Veřejná zakázka: „Modlíkov – kanalizace a ČOV“, e.č. Z2019-036467

Věc: Vysvětlení zadávací dokumentace č. 3 (první ve fázi „podání nabídek“)

31	M	56230580	šachta vodoměrná samonosná kruhová 1,0/1,0 m	kus	1,000
----	---	----------	--	-----	-------

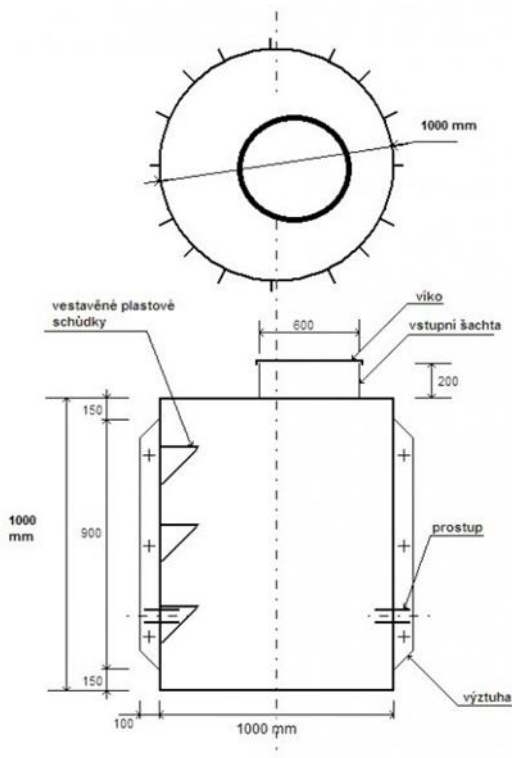
Prosíme tímto o doplnění výkresu této vodoměrné šachty.

Jedná se o standardizovaný výrobek (viz např. řešení níže), na který nejsou kladeny specifické nároky. Výběr konkrétního výrobku je na zhotoviteli stavby. Armatury vodoměrné šachty jsou součástí této položky (vodoměr, uzávěry, redukce, uchycení soustavy apod.).
